Netzausbau TENP III
Projekt Mittelbrunn – Au am Rhein,
Abschnitt Mittelbrunn - Klingenmünster
Antragsunterlagen für das Planfeststellungsverfahren in
Rheinland-Pfalz

Planänderung Anschluss Klingenmünster

Datum 16.08.2022

1 Planänderung Anschluss Klingenmünster (G 3243)

Abbildung 1: Bereich der Änderung, Auszug vom Plan G 3243 (Kapitel 6)

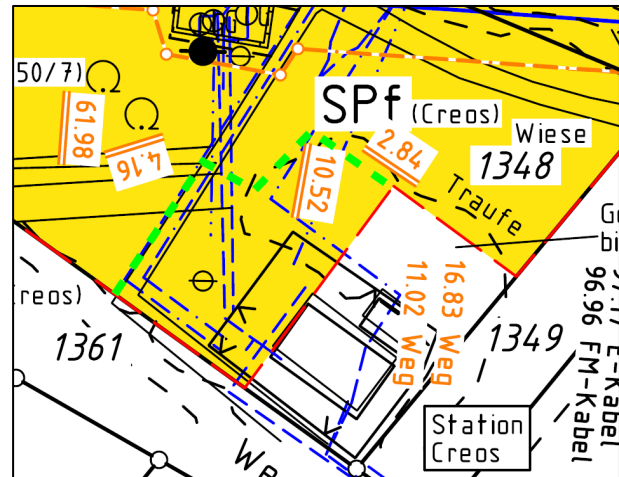
Im Bereich der Station Klingenmünster muss ein neues Steuerkabel zum Anschluss an die Übergabestation der Creos gelegt werden. Das Kabel soll parallel und im Schutzstreifen der vorhandenen Anschlussleitung (blau gestrichelt) gelegt werden. Hierzu wurde der beantragte Arbeitsstreifen um ca. 290 m² aufgeweitet. Die Abbildung zeigt die Erweiterung, unterhalb der grünen Linie. Hier sind in geringem Umfang Gehölze neu betroffen.
